工程指示 / 要求簡箋(E.I.)

工程指示編號：EI / 0139 / 19

工程名稱：觀塘裕民坊

工程項目：幕牆 大貨(T5)(3層主企主橫)(10-12/F)

| 顏色 | EC-DG-S332054 (3塗) | 批準 | | | 圖號 | G-MS05 |

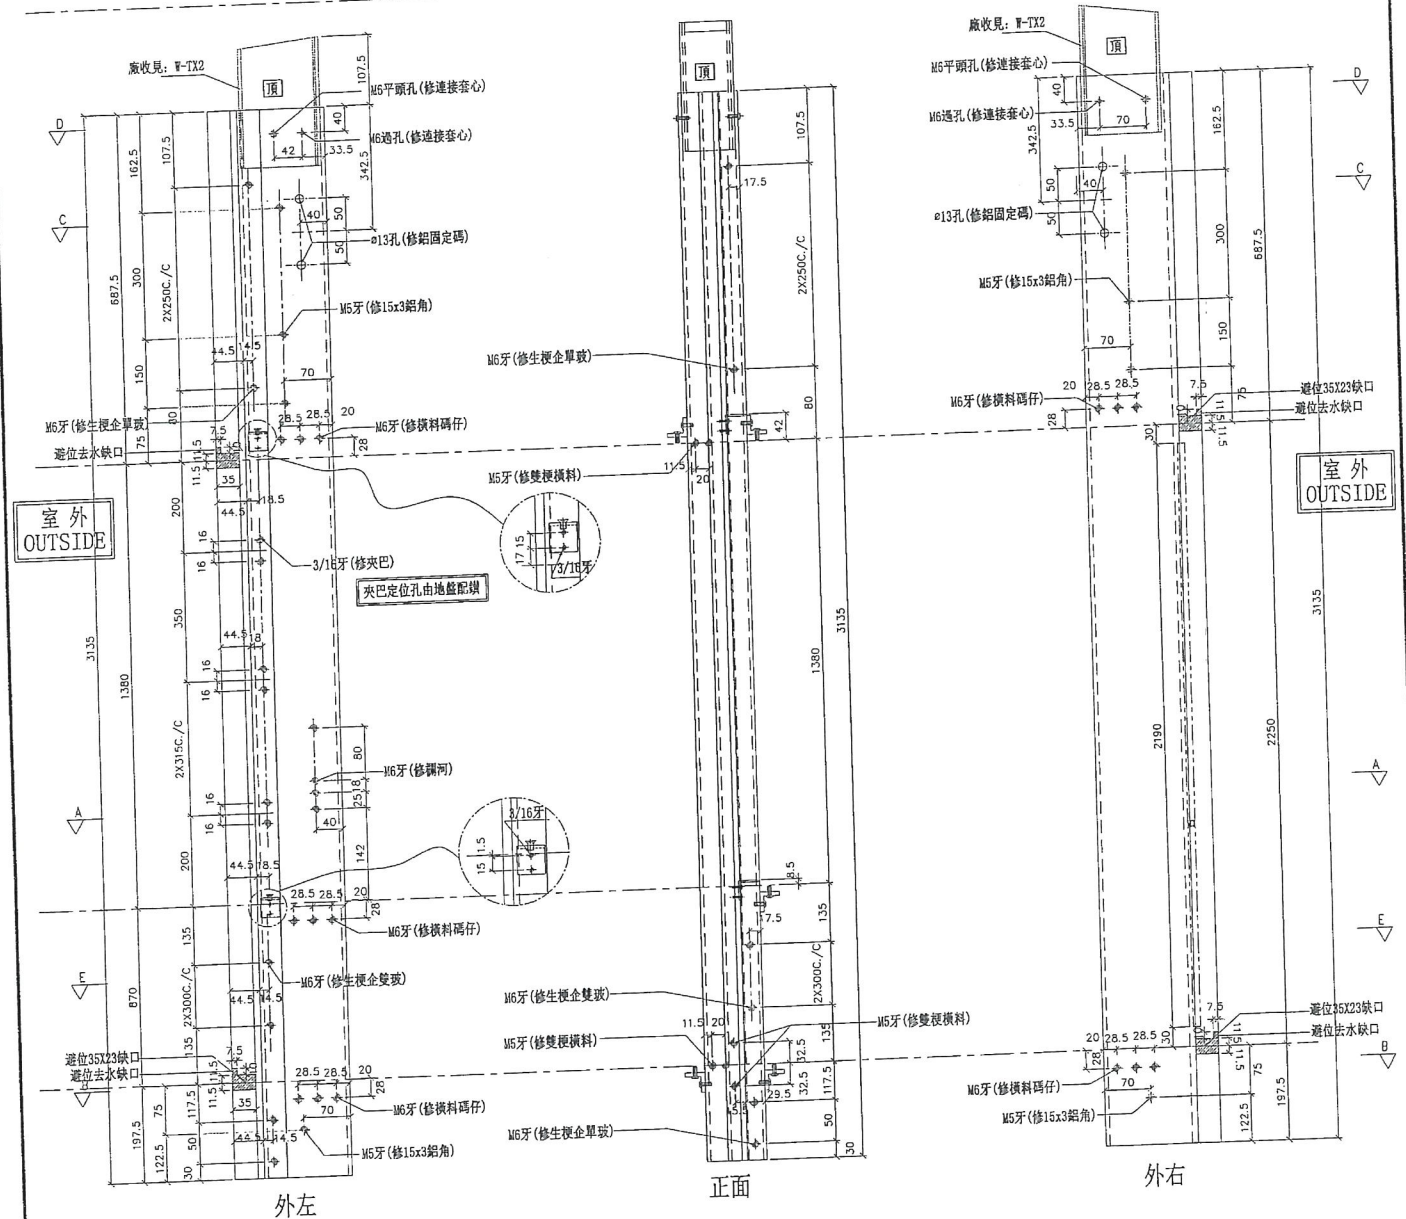
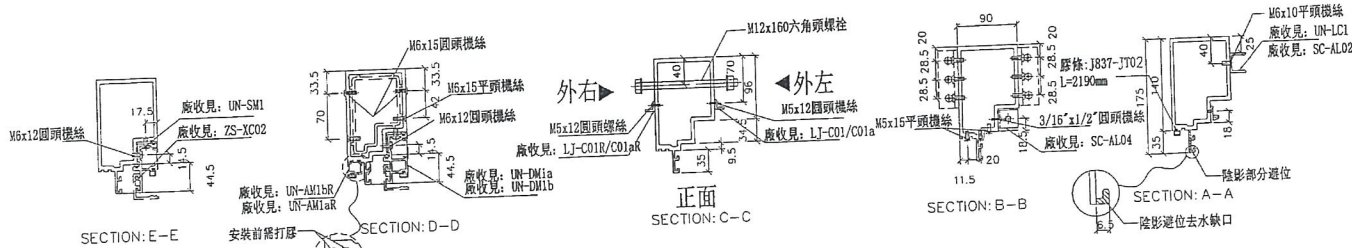
雲線圈起位取消改到用G-MS22

| 顏色 | EC-DG-S332054 (3塗) | 批準 | | | 圖號 | G-MS08 |

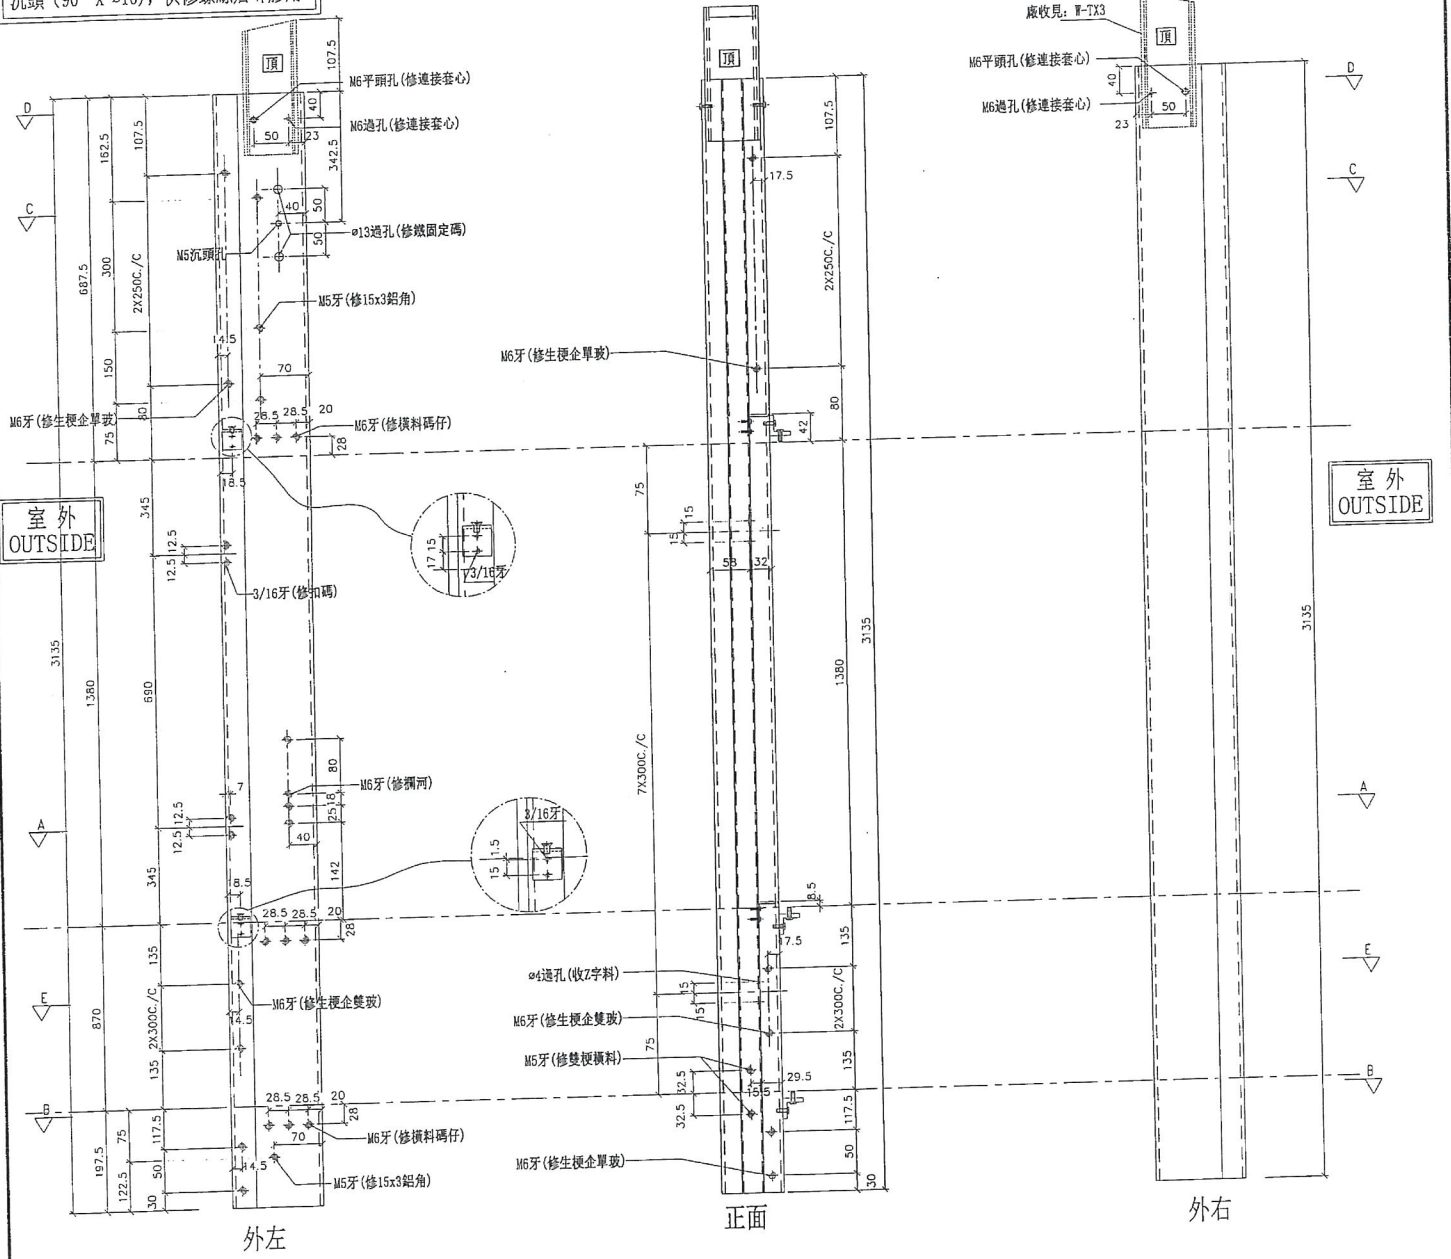
雲線圈起位取消改到用G-MS07

*注意:
螺絲鑽平頭孔事宜, 請留意M5及3/16"要
沉頭 (90° X $\phi 10$), 供修螺絲后脚膠用

| 顏色 | EC-DG-S332054 (3塗) | 批准 | | | 圖號 | G-MS20 |

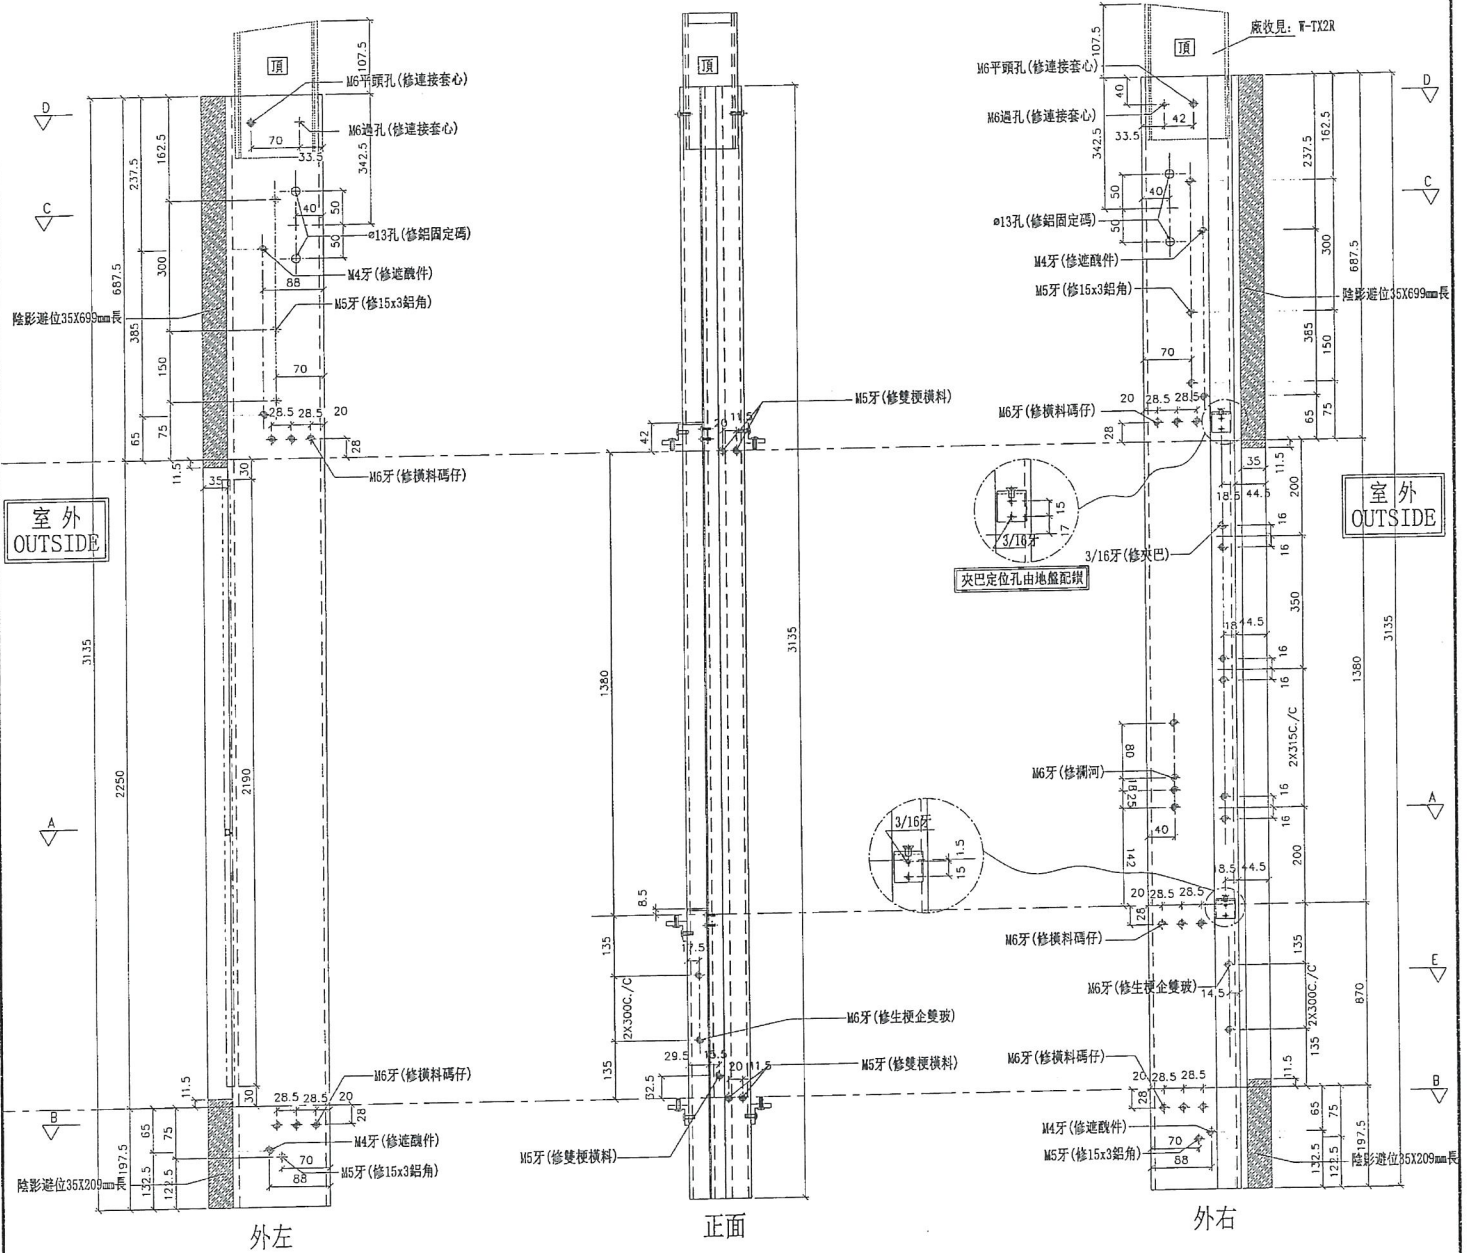
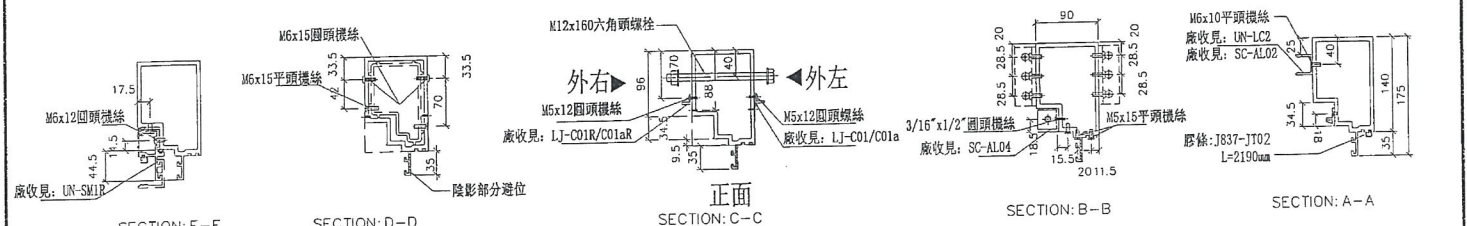
新增

註明：此拆圖數量是從G-MS02挑出

| 顏色 | EC-DG-S332054 (3塗) | 批準 | | | 圖號 | G-MS22 |

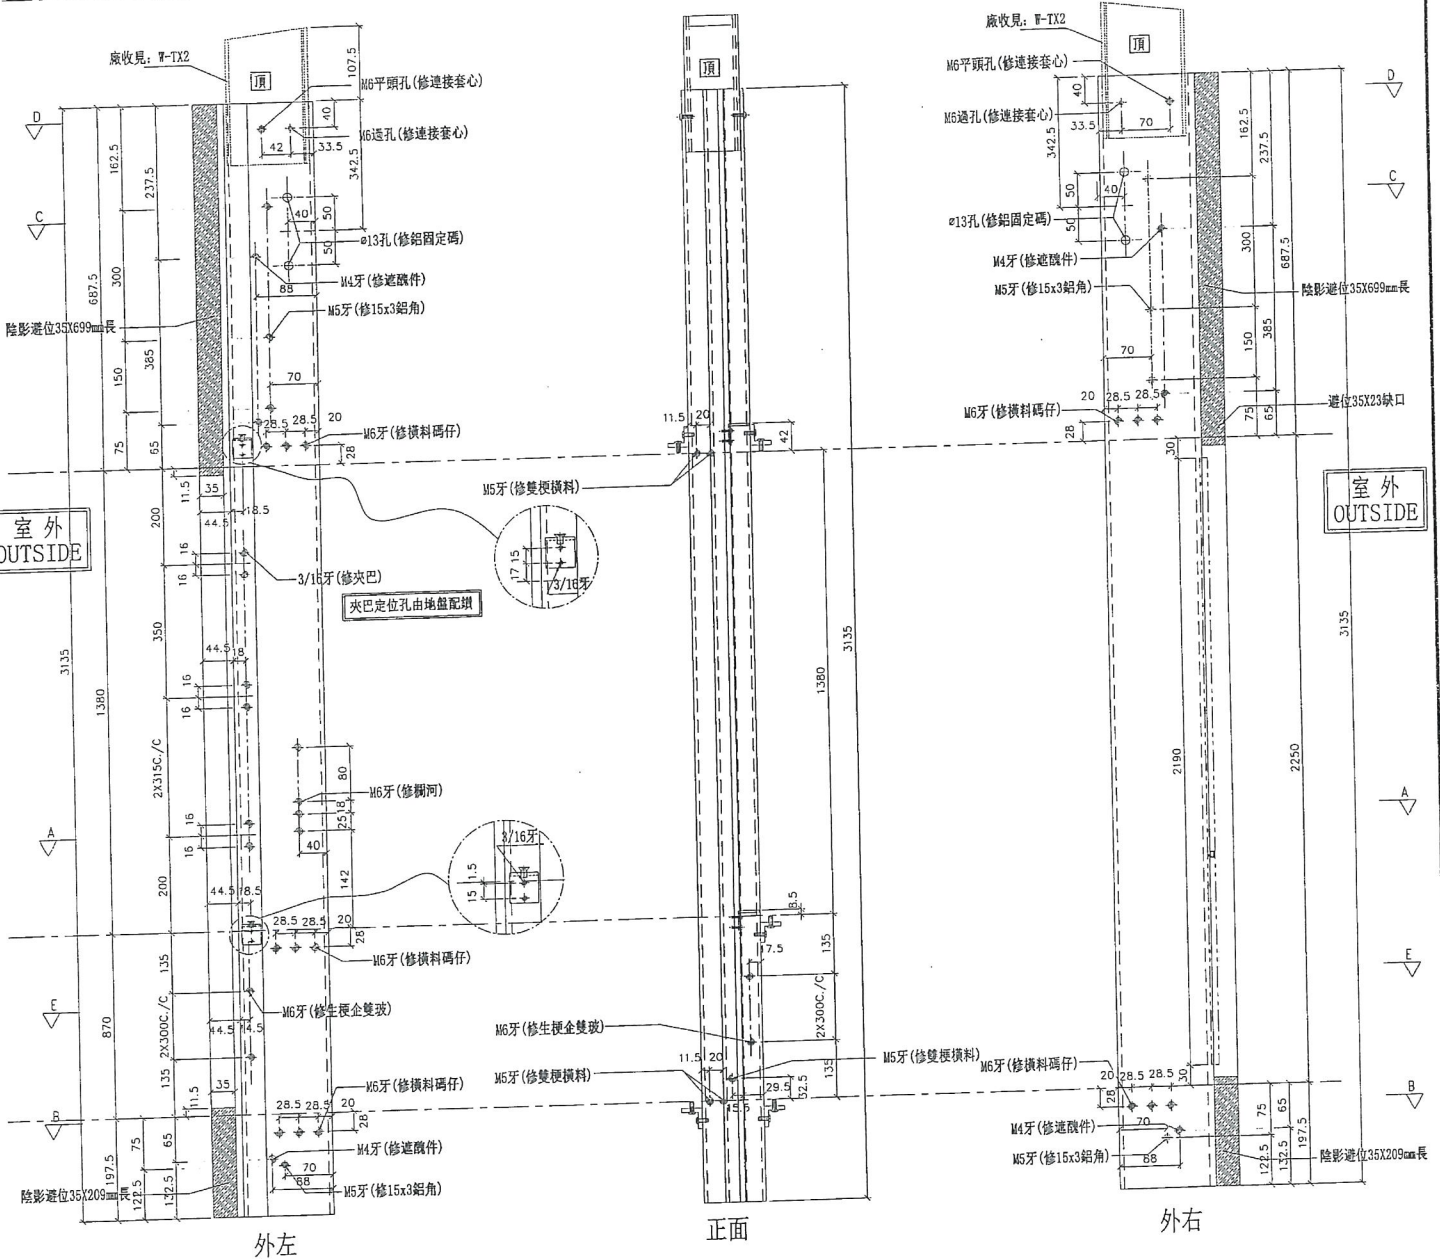
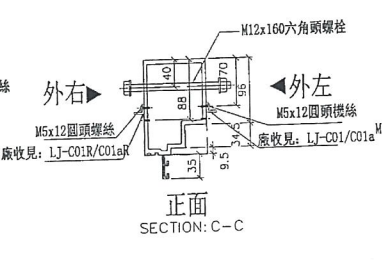
新增

註明：此拆圖數量是從G-MS05挑出
